6.2 典寶溪排水燕巢區中安段護岸改善工程

典寶溪排水燕巢區中安段護岸改善工程 公共工程生態檢核自評表

生態評估人員/民眾參與意見紀錄表

圖 6-12 典寶溪排水燕巢區中安段護岸改善工程之溪流物理性棲地品質評估

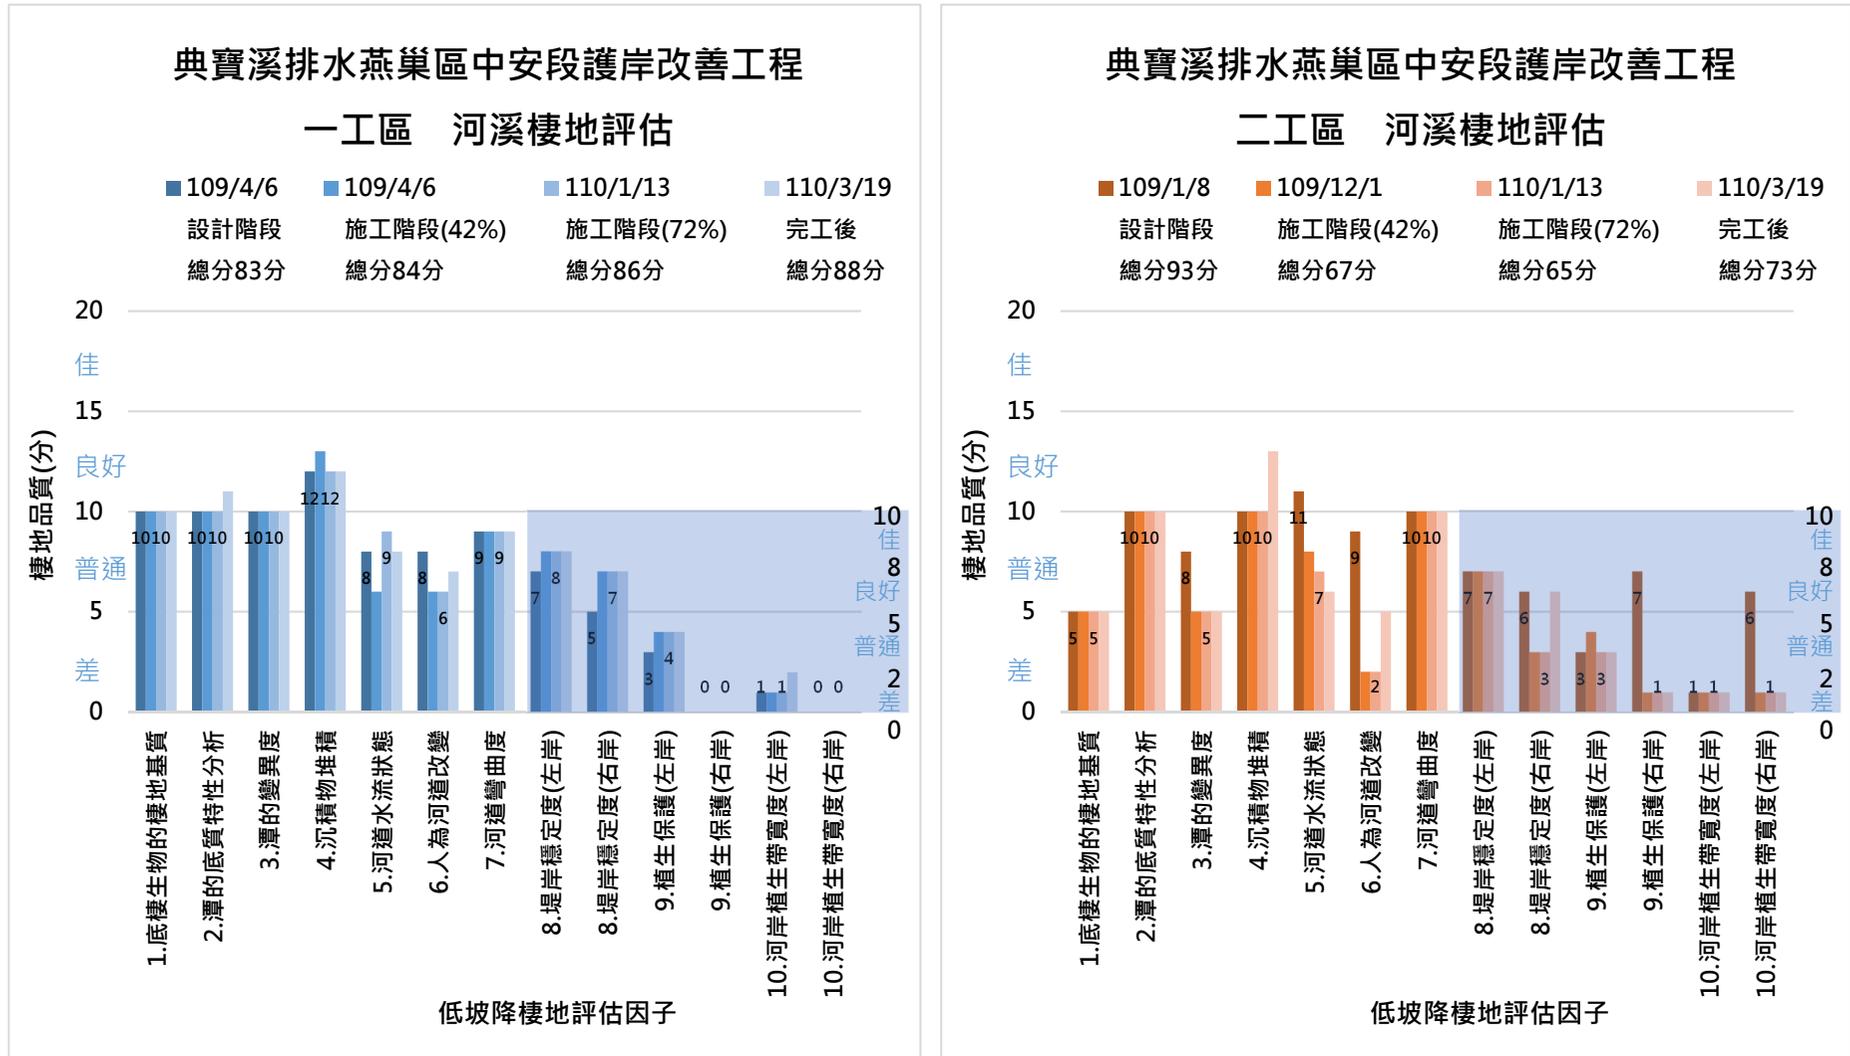
本團隊以「河溪棲地評估指標」評估溪流物理性棲地品質(圖 6-12)。本案工程雖為石籠新建工程，工程起點順接既有護岸，堤尾拋塊石保護或銜接既有拋石護岸。一工區因工程量體較小僅 54 公尺，且設計階段勘查時發現既有土堤坡面已被整平，濱溪岸幾無植被覆蓋，故施工前後的整體評估結果仍維持「普通」等級。二工區因施作岸濱溪植被移除，且河床受工程施作干擾範圍較大、乾季水量較小等，整體評分雖仍維持在「普通」等級，可總分下降較多，由施工前的 93 分降為 73 分。
